改善箇所説明図

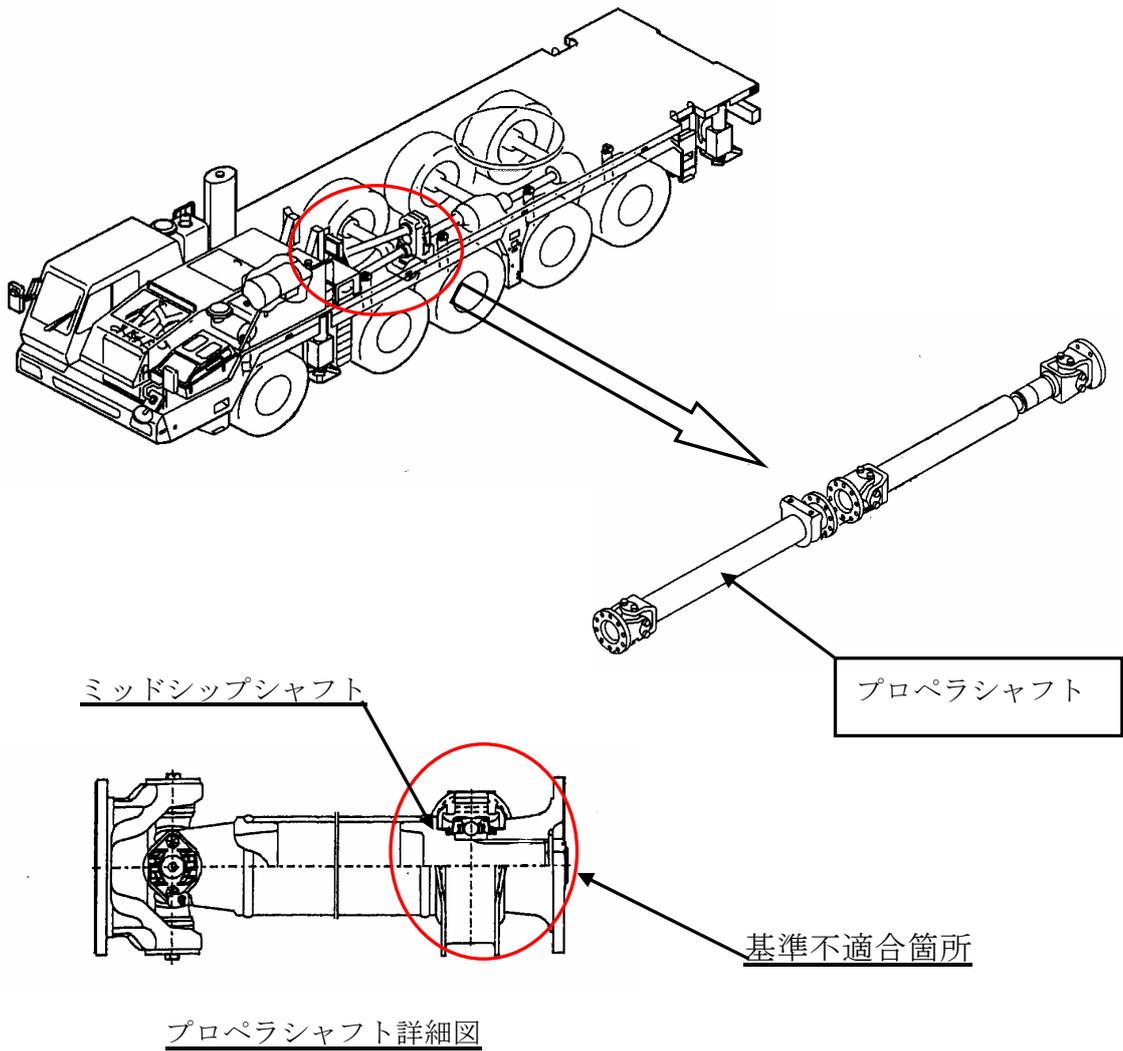
製造工程において、変速機から副変速機間のプロペラシャフトの焼入れ作業が不適切なため、焼入れ不良により、強度が不足しているものがある。
そのため、そのまま使用を続けると、プロペラシャフトが折損し、走行不能に至るおそれがある。

改善の内容
全車両、当該プロペラシャフトを良品と交換する。

識別：改善措置作業完了車には、プロペラシャフトの任意の位置に白色のペイントを付する。
